V Praze dne 31.7.2023
Č.j.: SURAO-2023-4619

řízení o stanovení průzkumného území pro zvláštní zásahy do zemské kůry Horka

**Doplnění žádosti o stanovení průzkumného území pro zvláštní zásahy do zemské kůry Horka na základě výzvy Ministerstva životního prostředí ze dne 31. května 2023
č. j. MZP/2023/560/950**

Obr. 1 - Předmětné území s vyznačením lokalit umístění povrchového areálu

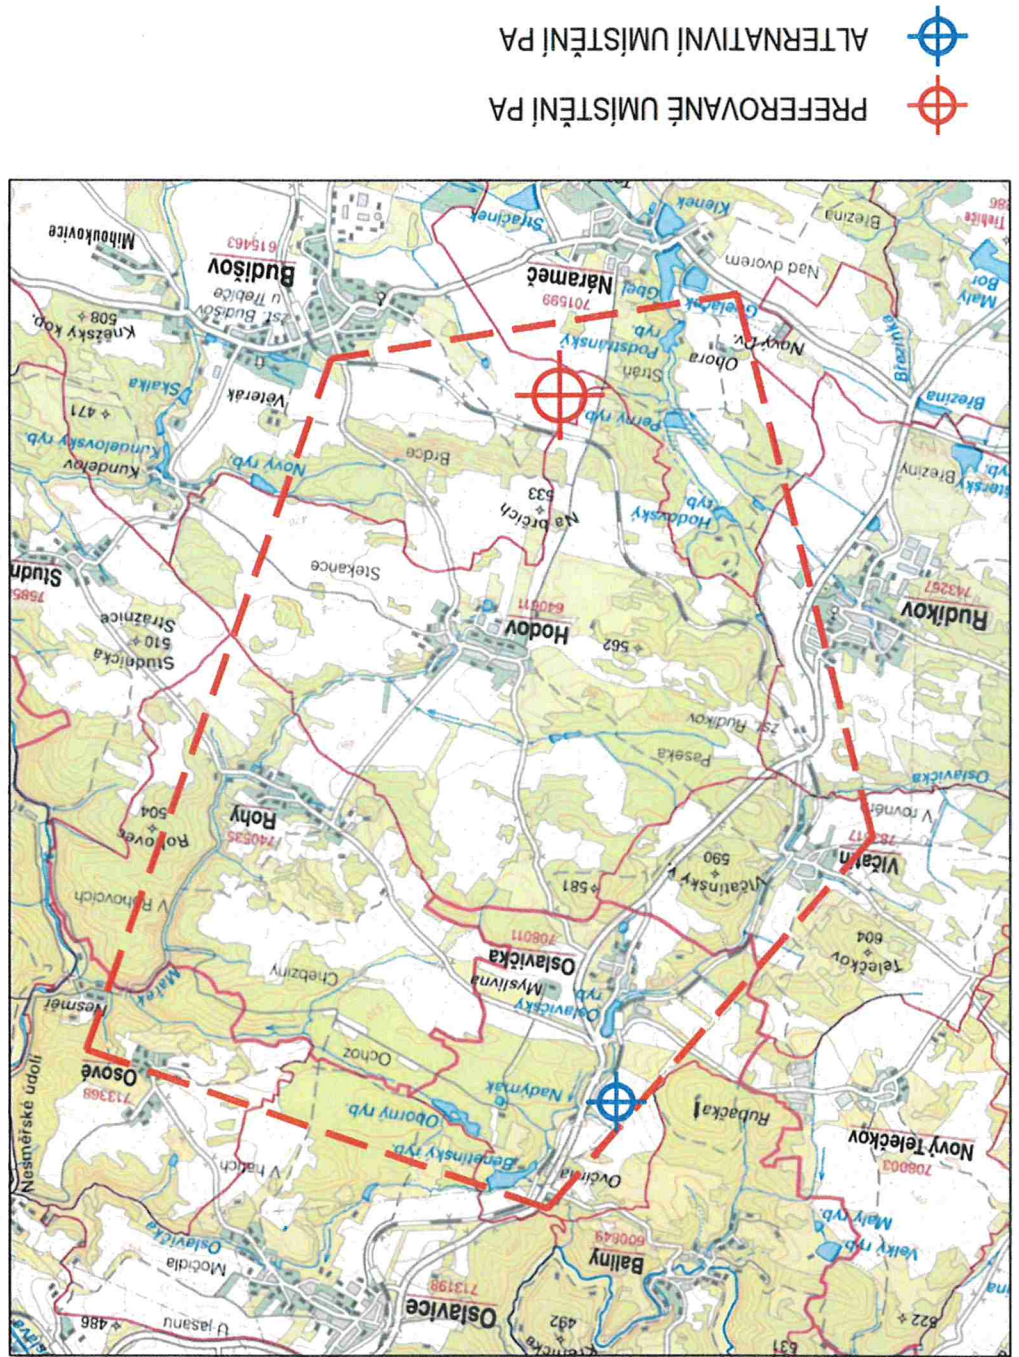
6) Doplnit podklady žádosti o rámcové parametry budoucího úložiště, a to alespoň v následujícím rozsahu: kapacita úložiště, prostorové vymezení povrchového areálu, hloubka a rozsah struktury podzemní části úložiště, předpokládaný způsob napojení areálu na dopravní a technickou infrastrukturu a harmonogram výstavby úložiště.

Nejvhodnějším územím pro umístění povrchového areálu je jižní část lokality v okolí obce Budišov a severní část lokality severně od obce Oslavička s místním názvem Velká Rubačka v blízkosti silnice II/360 a železniční trati.

- Povrchový areál 1 – preferované umístění

Umístění povrchového areálu je vymezeno v jižní části lokality jižně od kóty Na Brčích (533 m n.m.) v jihovýchodním kvadrantu křížení místní komunikace a železniční tratí č.252 mezi obcemi Nárameč a Hodov převážně v k.ú. Hodov a částečně také Budišov. Plocha povrchového areálu je tvořena zemědělskou půdou, obhospodařována je jako pole.

- Povrchový areál 2 – alternativní umístění

Navržené variantní umístění povrchového areálu se nachází v severní až severozápadní části lokality severně od obce Oslavička s místním názvem Velká Rubačka v mírném svahu východní orientace na zemědělské půdě v blízkosti silnice II/360 a železniční tratě.

Obr.3: Grafické vyjádření výsledku výpočtu hodnocení lokalit dle základního výpočtu

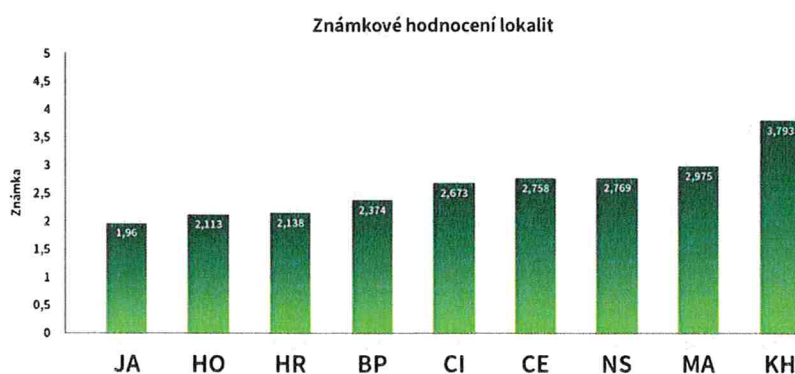
7) Doplnit vlastní text žádosti o kritéria a důvody výběru lokality „Horka“ mezi 4 preferované lokality. Ministerstvo nepovažuje k tomuto bodu z důvodu srozumitelnosti žádosti za dostatečné, jsou-li tyto informace součástí některého z celé řady podkladů či příloh žádosti.

Na základě provedeného druhého kroku hodnocení porovnání lokalit dle klíčových kritérií (tzn. výpočtů známkového hodnocení lokalit stanovených na základě hladin významnosti indikátorů a kritérií a jejich reprezentativních hodnot pro každou lokalitu) a následných porovnávacích výpočtů (celkem bylo provedeno 8 variant výpočtů hodnocení lokalit), se na prvních čtyřech místech objevují vždy stejné čtyři lokality (v abecedním pořadí): Březový potok, Horka, Hrádek, Janoch (ETE-jih) s drobnými obměnami ve vzájemném pořadí (Obr. 3).

Lokalita Horka disponovala velmi dobrým hodnocením v kritériu K1 Velikost využitelného horninového masivu a K3 Popsatelnost a predikovatelnost homogenních bloků. Vysoké hodnocení v těchto kritériích lze přisuzovat přítomnosti vysoce homogenního horninového bloku, který je součástí rozsáhlého tělesa magmatických hornin tzv. třebíčského plutonu. Vysoká homogenita horninového prostředí spojená s relativně menším tektonickým postižením jsou pak velmi dobrými předpoklady pro nalezení dostatečně velkého a bezpečného bloku horniny pro umístění hlubinného úložiště. Dále byla mezi porovnávanými lokalitami hodnocena lokalita Horka nejlépe v následujícím kritériu: K8 Charakteristiky, které by mohly vést k narušení hlubinného úložiště budoucími aktivitami člověka. Jedná se o bezpečnostní kritérium posuzující možnost budoucích intruzních charakteristik vycházejících z homogenity horninového prostředí. Dále lokalita Horka disponuje nejlepším hodnocením ze všech v kritériu K10 Vliv na povrchové vody a vodní zdroje. V tomto případě hraje podstatnou roli skutečnost, že jde o místo s minimálním počtem hydraulicky aktivních struktur vylučujících rozsáhlé akumulace vodárensky využitelných zásob podzemních vod. Dalším vysoce hodnoceným kritériem je pak klíčové kritérium z oblasti vlivu na životní prostředí K11 Vlivy na ochranu přírody a krajiny a K13 Vlivy na obyvatelstvo, hmotný majetek a ochranu památek, ve kterých jsou akcentovány především vlivy umístění hlubinného úložiště a jeho vliv na přírodu, krajinu a jeho obyvatele.
